COMMISSION ROYALE DES MONUMENTS ET DES SITES
KONINKLIJKE COMMISSIE VOOR MONUMENTEN EN LANDSCHAPPEN

V/Réf : 17/pfd/648530
N/Réf. : AA/WMB10002/s621
Annexe : 1 dossier

Objet : WATERMAEL-BOITSFORT. Réhabiliter l'église Saint-Hubert – Avenue Delleur - en lieu de culte, espaces d'équipements d'intérêt collectif et logements avec parking. Permis d'urbanisme (dossier traité par Benjamin-Nathanian Lemmens)

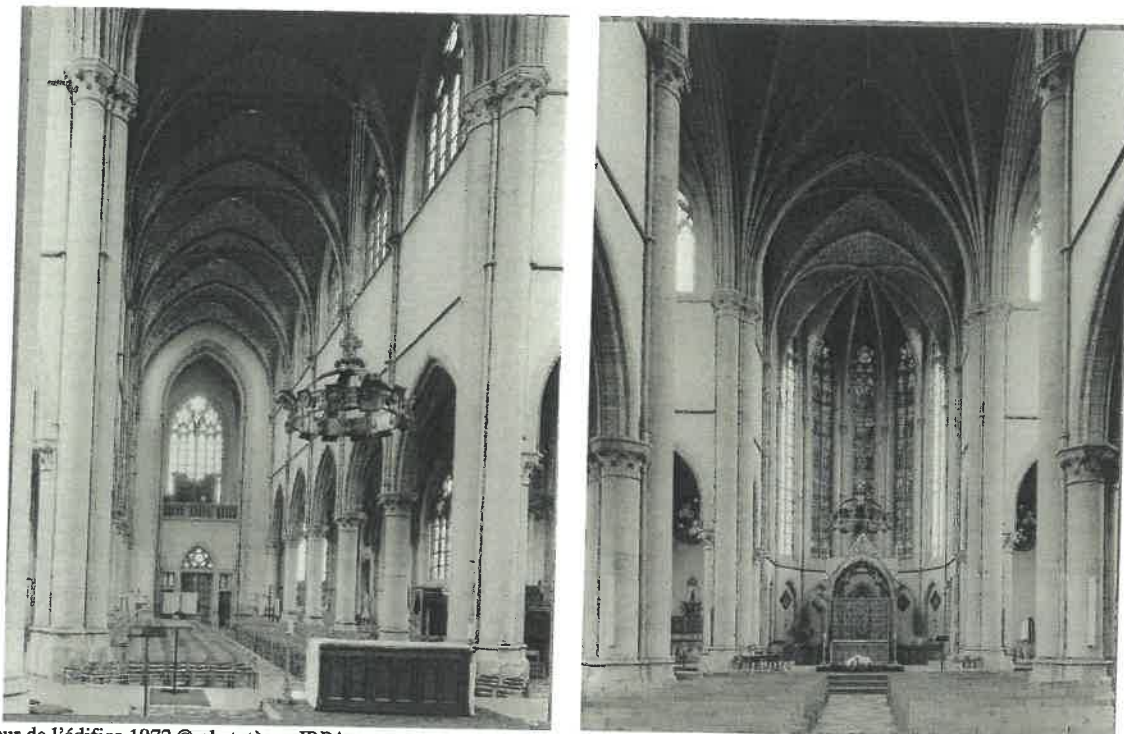
Au niveau de l'enveloppe, les remplages des baies sont supprimés et de nouveaux châssis, très présents et aux divisions arbitraires sont installés. Des terrasses avec balcons sont créées. Ces modifications interviennent sans prise en compte des fondamentaux de la composition : axes, symétries, type de fenêtres et de remplages, présence ou non de vitraux ... Ceci banalise visuellement le volume de l'église. En toiture, le projet de creuser des terrasses est contraire à la typologie de l'édifice et est très dévalorisant considérant le caractère fermé et plein de la toiture qui couvre l'église et qui occupe une place importante au niveau du signal urbanistique.

Le projet ne tire pas profit des spécificités architecturales particulières de l'enveloppe de l'édifice, pour les exploiter au bénéfice de la qualité et de l'habitabilité et de l'originalité des logements. Habiter dans une église n'est pas anodin. La CRMS regrette que le projet n'exploite davantage pas cette opportunité.
